Dodatek č. 2

ke smlouvě o dílo ze dne 4. 3. 2019

Krycí list ZBV

„II/610 Brandýs nad Labem - Rekonstrukce křižovatky Pražská -
Průmyslová a části komunikace v ul. Pražská“

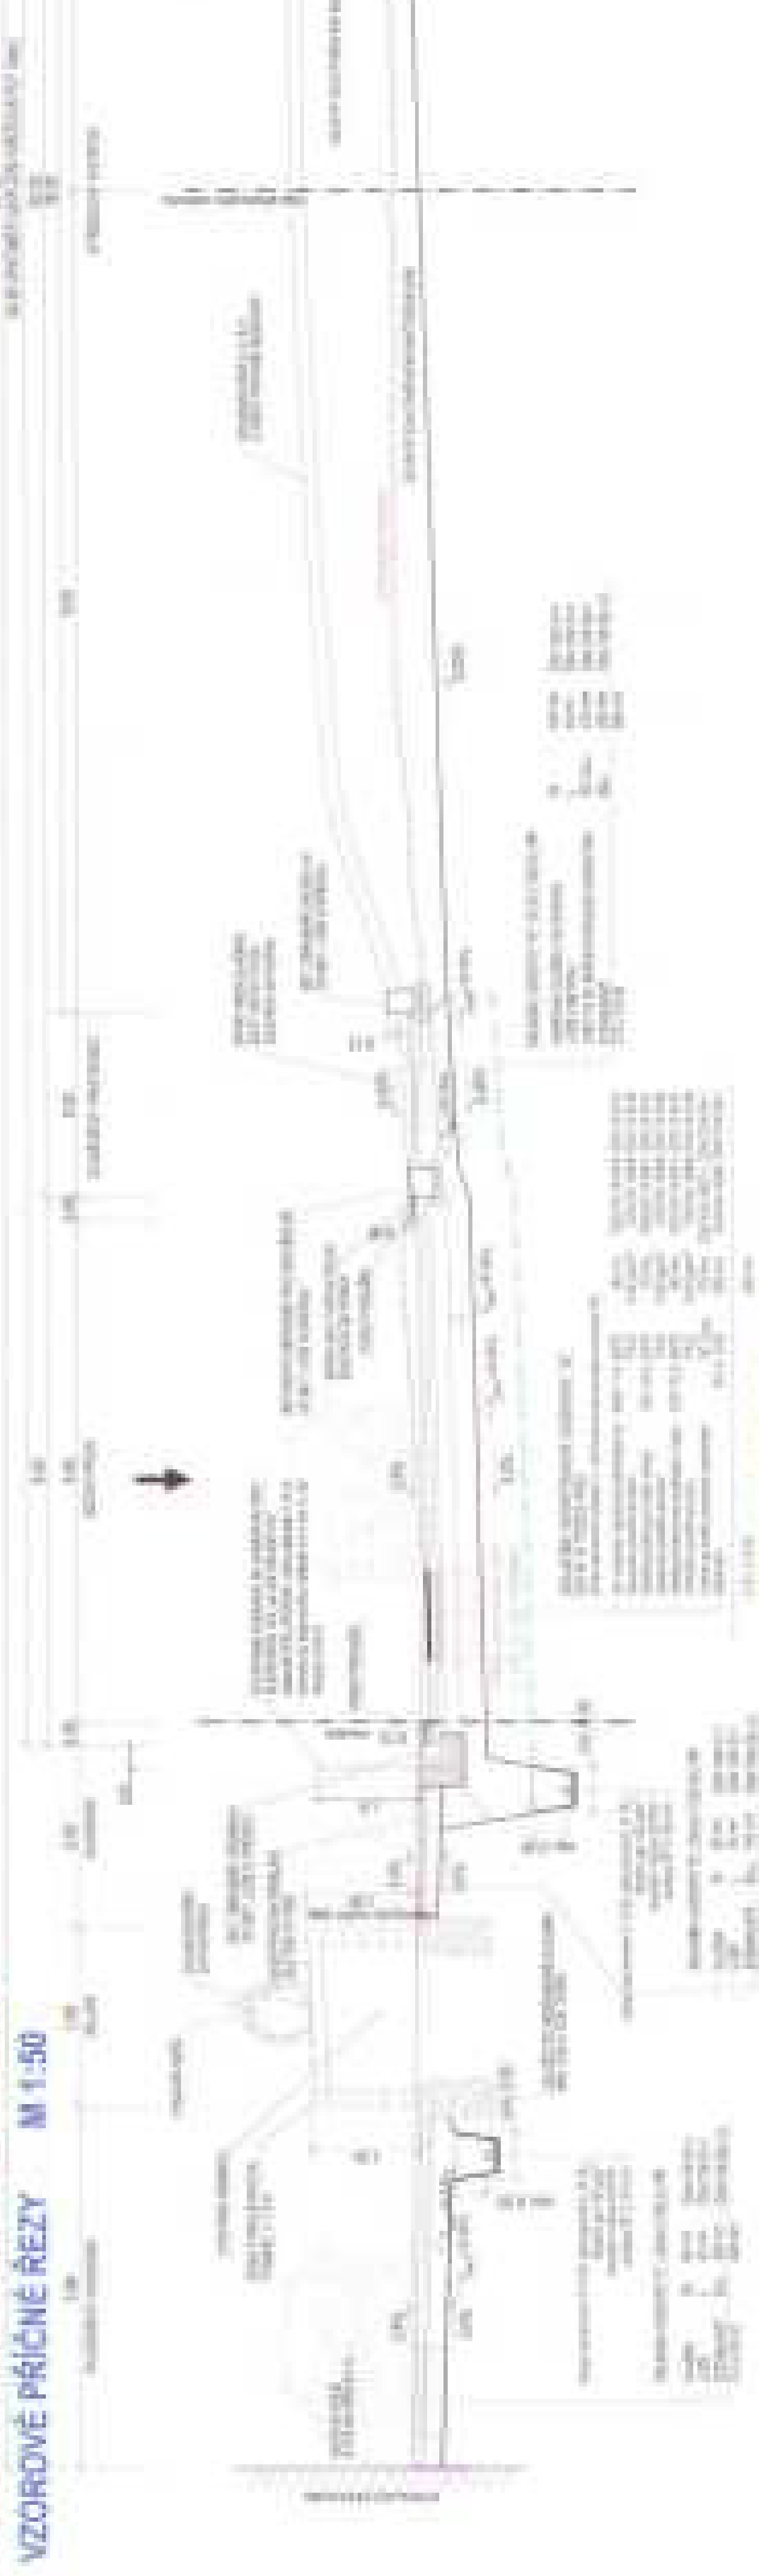
Dílčí změna č.1: Změna konstrukčních vrstev vozovky

Při tvorbě zadávacího soupisu prací došlo k rozporu se zadávací projektovou dokumentací ve stupni PDPS, kde do soupisu prací na objektu SO 102 Ul. Pražská byly chybně použity konstrukční vrstvy z objektu SO 101 Okružní křižovatka. Tato chyba byla nalezena při tvorbě realizační dokumentace stavby RDS. Vzniklá situace byla objednali oznámena písemně viz. doklad č. 09. Na základě zmíněného oznámení požaduje objednatel provedení prací dle platné PDPS viz. doklad č. 10. Tato změna bude provedena z důvodu sjednocení konstrukčních vrstev vozovky v ulicích Pražská a Průmyslová, tedy sjednocení konstrukčních vrstev vozovky na stavebních objektech SO 102 a SO 103.

Dílčí změna č.2: Doplnění chybějícího dělicího ostrůvku

Dále byl do soupisu prací doplněn chybějící dělicí ostrůvek na přechodu pro chodce u kruhového objezdu v ulici Pražská. Při tvorbě realizační dokumentace stavby RDS bylo zjištěno opomenutí při tvorbě zadávacího soupisu prací, kde bylo vynecháno kompletní provedení ostrůvku. Výkresová část ostrůvku obsahuje.
